工程指示 / 要求簡箋(E.I.)

工程指示編號: EI/1875

工程名稱: 青衣明翹匯

工程項目: 鋁摺件加工圖(單元件幕牆防火棉托)

美特鋁質有限公司 MIDI Aluminium Fabricator Ltd.				工程號	J851	類別		物料號	-		
修改	-	-	採用工廠	地盤	青衣190	制圖	W. E. X	2020-04-16	圖號	FH-01	
日期	-	-	材料顏色	CHROMATE	✓	圖紙名稱	防火棉托加工圖	復核	-	數量	-
						材料	1.5mm厚鋁板	批准	-	單件重量	- (KG)

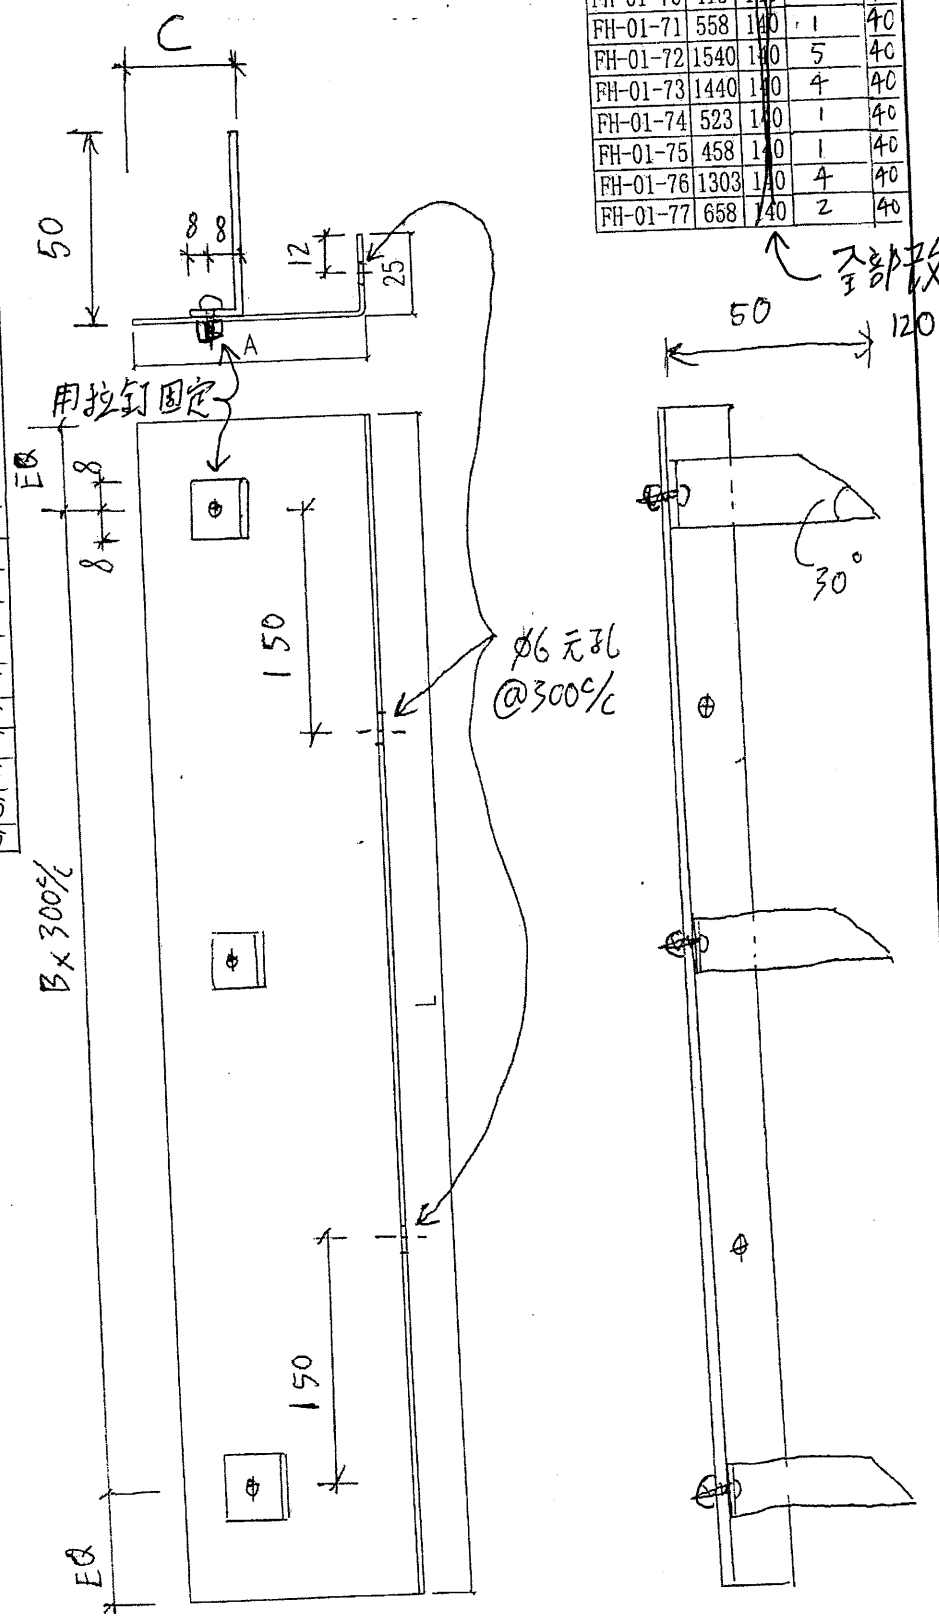
請按附頁資料加工。交地盤 **棉插距離更正**

↑ 入部改成 50

↑ 入部改成 50
